改善箇所説明図

改善の内容

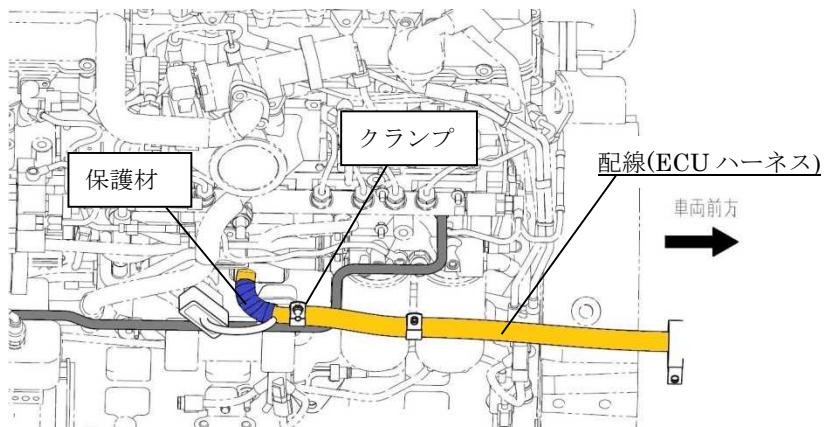
ホイールクレーンの原動機において、エンジン制御用配線の配索が不適切なため、原動機の振動により配線が損傷するものがある。そのため、そのままの状態で使用を続けると、配線が短絡し原動機が停止するおそれがある。

全車両、配線への保護材とクランプを追加する。併せて、配線を点検し、異常がある場合は配線の修理をする。

識別：追加したクランプの有無により識別する。
